ich wohne mit meiner Frau und unseren beiden Kindern
am Stadtrand in der Alten Sülldorfer Landstraße und hoffe,
dass ich mit meinem Anliegen bei Ihnen an der richtigen Adresse bin.

Die Alte Sülldorfer Landstraße ist 2019/2020 aufwendig
saniert und umgebaut worden. Soweit wir das als Anwohner
den öffentlich zugänglichen Unterlagen richtig entnommen
haben, wurden beim Umbau primär folgende Ziele verfolgt:

Teilbaumaßnahme: Alte Sülldorfer Landstraße zwischen Rissener Busch und Sülldorfer Brooksweg
Datum: 04.07.2018
Fachtechnisch geprüft: [Name]
gez. [Name]
Unterschrift: A/MR 210 V

Planinhalt: Lageplan
Datum: 04.07.2018
Aufgestellt: [Name]
gez. [Name]
Unterschrift: A/MR 20

Zeichnung Nr: 15/1743-322- 02 **Maßstab:** 1 : 250
Datum: 18.07.2018
Geprüft: [Name]
gez. [Name]
Unterschrift: A/MR-L

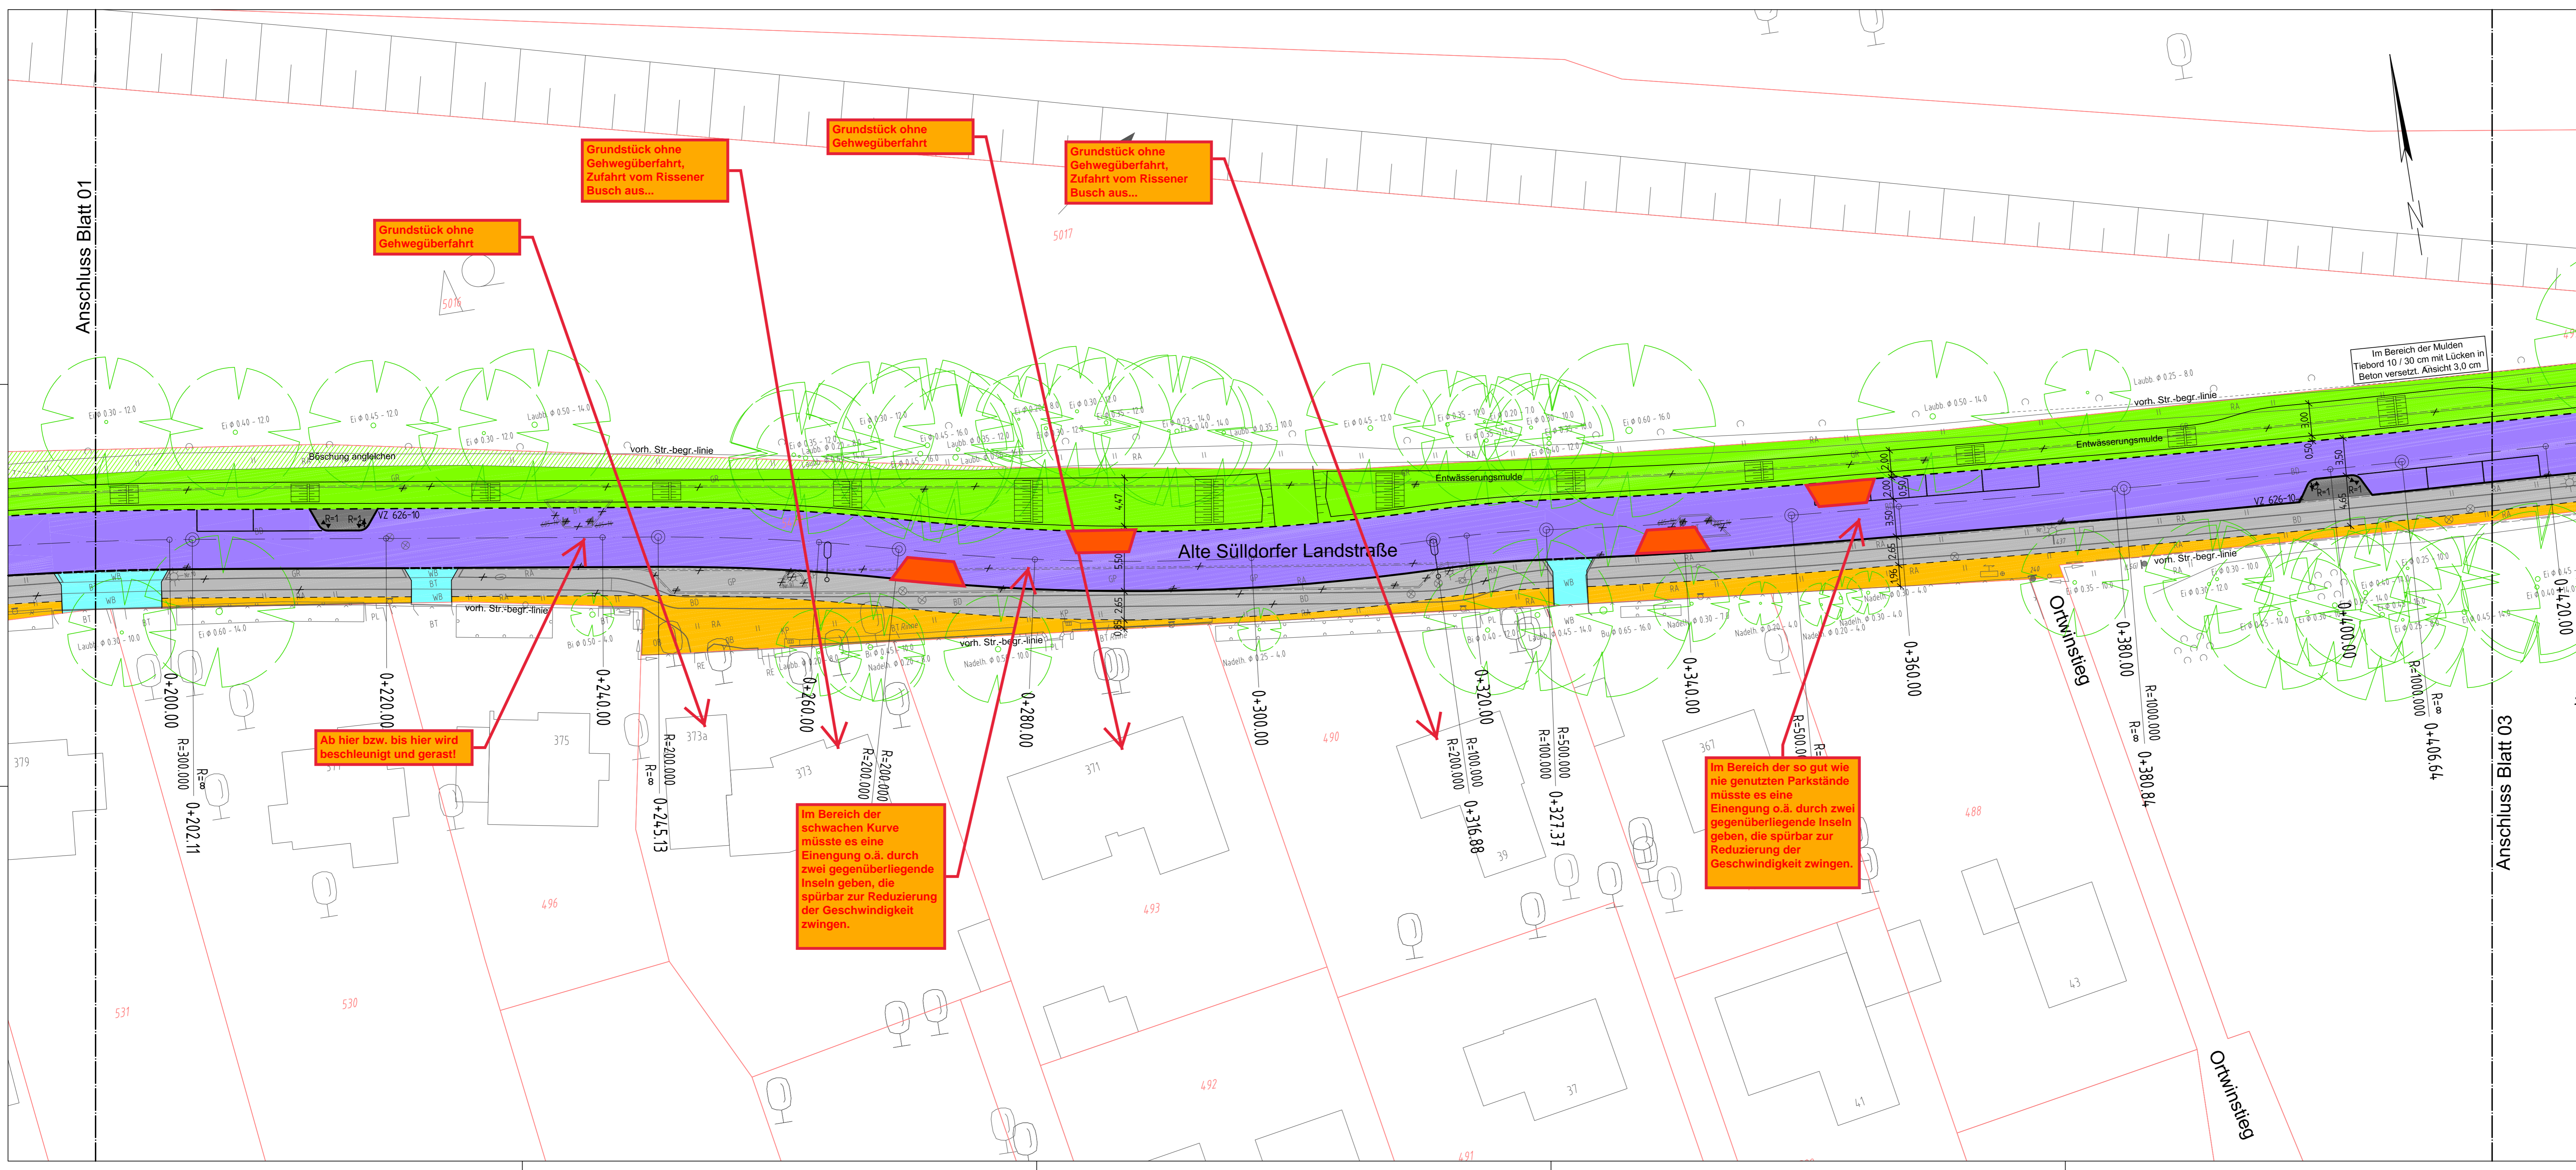
Zurück zu unserer Straße: Meines Erachtens liegt das Problem darin,
dass der östliche Teil der Straße zu wenig Hindernisse aufweist und

durch den geraden, übersichtlichen Streckenverlauf geradezu zum Rasen einlädt – auch nach dem Umbau. Der schöne neue glatte Fahrbahnbelag macht die Sache nicht besser.

Die auf der Fahrbahn markierten Parkbuchten sind nie besetzt, weil dort mehrere Grundstücke vom Rissener Busch aus erschlossen sind. Wer soll dort dann parken? Wenn dort aber niemand parkt ist die Raserstrecke perfekt.

Daher bitten wir den Verkehrsausschuss 1.) darüber nachzudenken, ob man diesen Bereich nicht durch weitere aufgeklebte Inseln zusätzlich entschleunigt – so wie es in vielen anderen verkehrsberuhigten Straßen in Rissen bereist der Fall ist (Sandmoorweg, Tinsdaler Heideweg, Tinsdaler Kirchenweg). Hier wurde sehr viel mehr unternommen, den Verkehr zu bremsen! Siehe bitte auch Eintragungen im Plan im Anhang. Es muss so viele Hindernisse / Einengungen geben, dass man auch alleine so oft ausgebremst wird, dass es sich gar nicht erst lohnt Gas zu geben. Im Moment gibt es zwei Inseln mit einem Abstand von 180m dazwischen – was soll das bringen? Den ausbleibenden Effekt kann man sich tagtäglich vor Ort zu Gemüte führen.

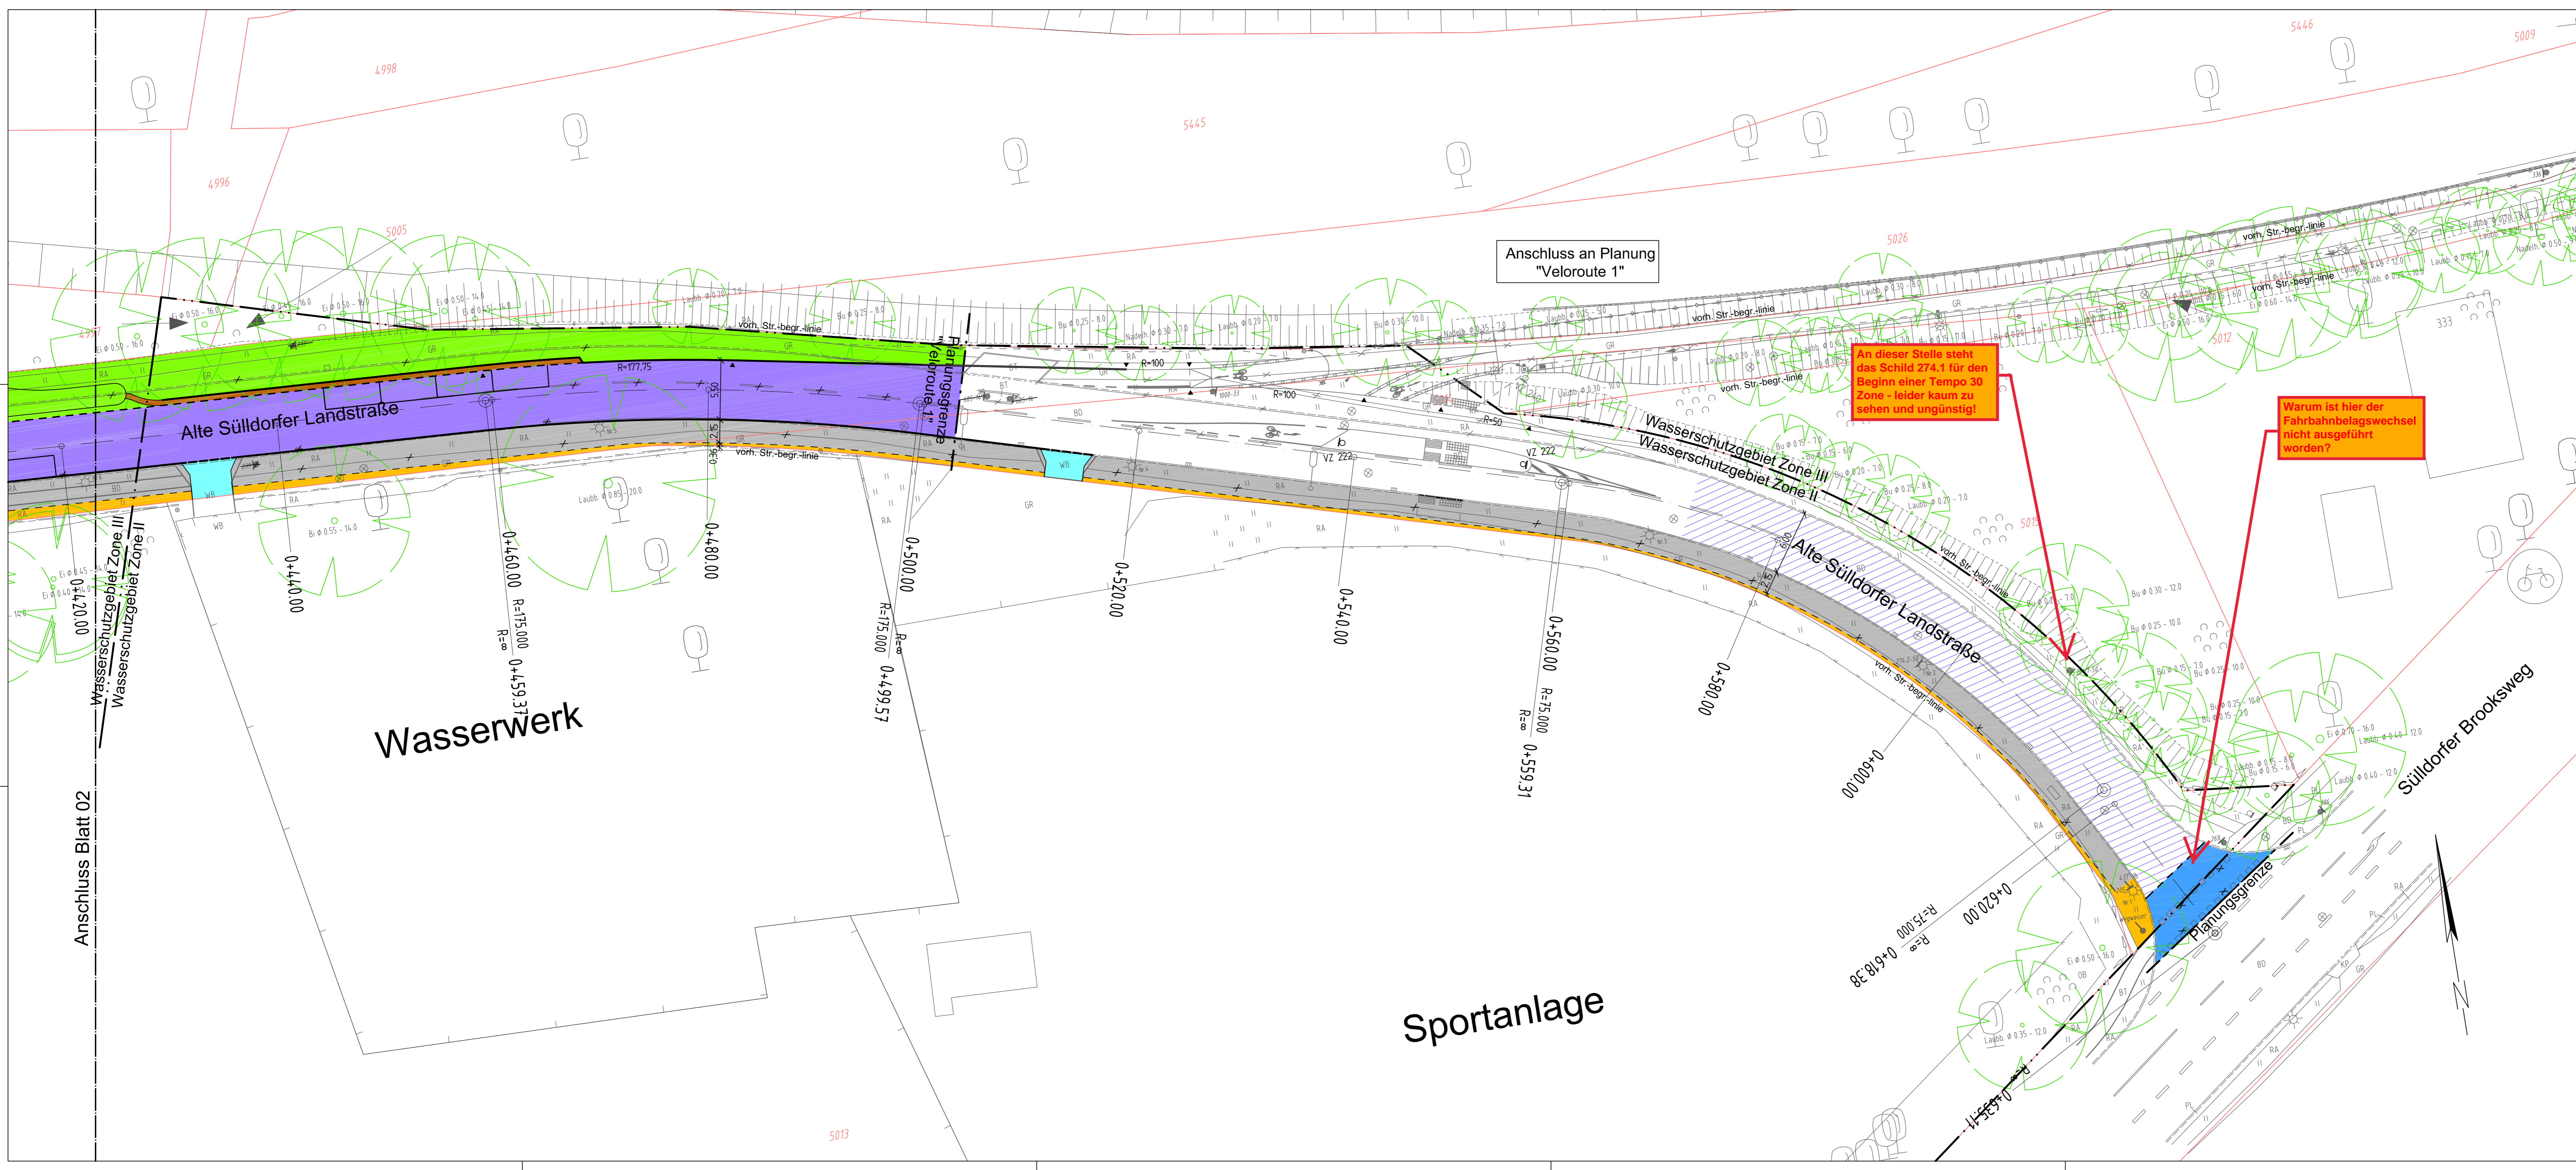
Leider ist außerdem abweichend von den abgestimmten Unterlagen der Schlussverschickung der Fahrbahnbelagswechsel im Bereich der Einmündung zum/vom Sülldorfer Brooksweg nicht zur Ausführung gekommen – warum eigentlich nicht? Dort sollte rotes Pflaster als Belag ausgeführt werden. Das hätte deutlich signalisiert, dass ab hier Tempo 30 gilt!

Daher bitten wir 2.) außerdem darum, dass die 30-Zone deutlicher bzw. auffälliger ausgeschildert wird, denn so schnell wie gefahren wird scheint es vielen Autofahrern von auswärts (Krankenhausbesucher, Besucher RSV usw.) nicht klar zu sein, dass hier Tempo 30 gilt! Das jetzige Schild vom Sülldorfer Brooksweg kommend befindet sich im Bereich der Kurve, umrahmt von wuchernden Büschen und es ist so klein, dass es wohl kaum jemandem auffallen dürfte. Wobei es am Schild allein nicht liegt, es gibt auch viele Anwohner aus dem Klövensteen die die Straße als Abkürzung nehmen und mit viel zu hoher Geschwindigkeit durchfahren. Auch Busfahrer auf Leerfahrten, Taxifahrer fallen nicht gerade als gute Beispiele auf.

An dieser Stelle steht das Schild 274.1 für den Beginn einer Tempo 30 Zone - leider kaum zu sehen und ungünstig!

Warum ist hier der Fahrbahnbelagswechsel nicht ausgeführt worden?
